Groupe de suivi (GS)

Séance n°4, le 15 mars 2022 de 17h30 à 19h30

Compte rendu

Transformation urbaine de Carantec, Grand-Saconnex

Bruit des avions – analyse géométrique

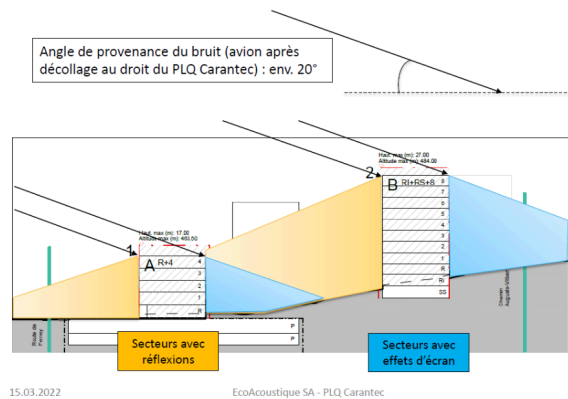
- Lors de la configuration de la place Carantec, la présentation des secteurs avec « effets d'écran » a été contestée : elle laisse croire que le bruit généré par les réflexions des bâtiments arrière serait annulé, et qu'il n'y aurait pas de bruit à l'arrière des bâtiments. Le bruit réfléchi est bien plus complexe et c'est bien la surface entière des bâtiments qui émet un bruit de réflexions sur toute sa surface et qui arrivera donc aussi sur l'école de la place et les futures constructions de la Suzette.

- Il est aussi ajouté, « sans compter que les avions (source de bruit) se déplacent, comment se fait-il que l'on estime un angle de 20° pour le passage des avions à cet endroit, alors qu'ils sont très souvent bien plus haut, et que les nombreux hélicoptères sont plus bas ou passent à la verticale ? »

- Il est précisé que tous les angles sont étudiés. L'angle de 20 degré n'est qu'un exemple présenté ici mais les données sont calculées pour tous les angles depuis le décollage.
